GOVERNO DO ESTADO DE MINAS GERAIS
Secretaria de Estado de Meio Ambiente e Desenvolvimento Sustentável
Subsecretaria de Regularização Ambiental - SURAM
Superintendência Regional de Meio Ambiente do Leste Mineiro

Parecer Técnico de Licença Ambiental Simplificada (RAS) nº 0543663/2019

PA COPAM Nº: 20969/2018/001/2019

EMPREENDIMENTO: José Crispim de Queiroz - ME

Figura 01: ADA proposta para o empreendimento.

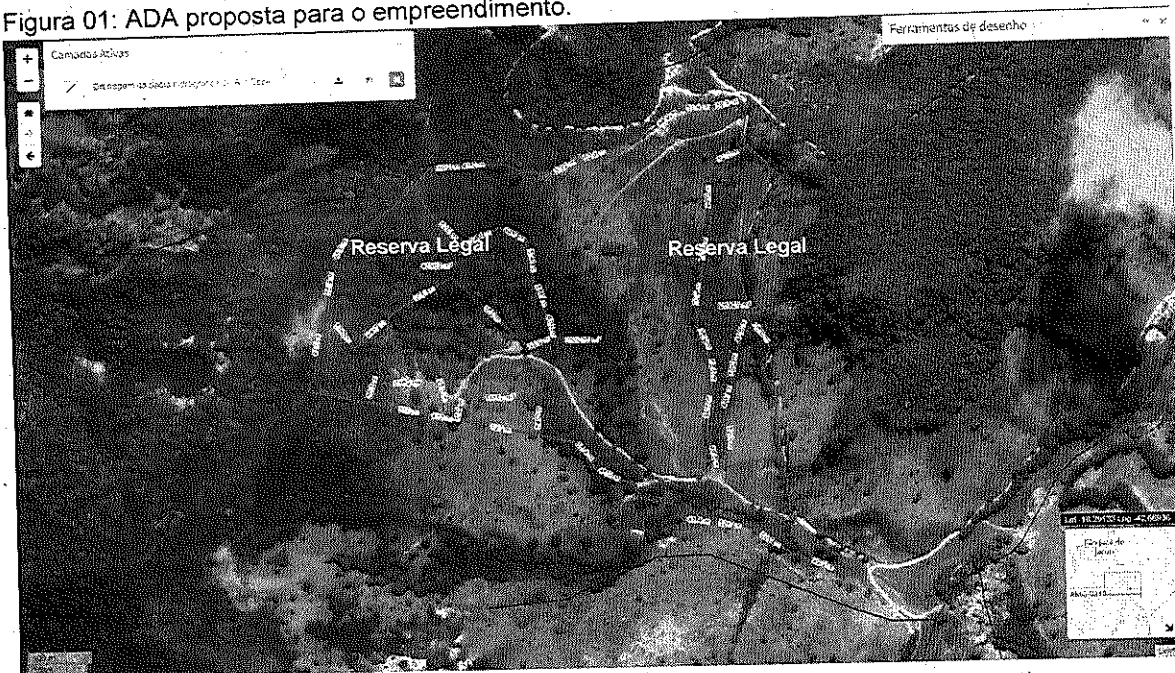
- Foi informado no módulo 1 de caracterização do empreendimento que não haverá supressão de vegetação. Contudo, em análise do mapa, relatório fotográfico e arquivo digital apresentado e com utilização da IDE-SISEMA, foi possível observar que a área de cava, o pátio de estocagem e a área a ser construída contêm remanescente de vegetação nativa e árvores isoladas. Não foi apresentada caracterização desta vegetação presente da ADA, além de não ter sido apresentado Documento de Autorizativo para Intervenção Ambiental (DAIA).
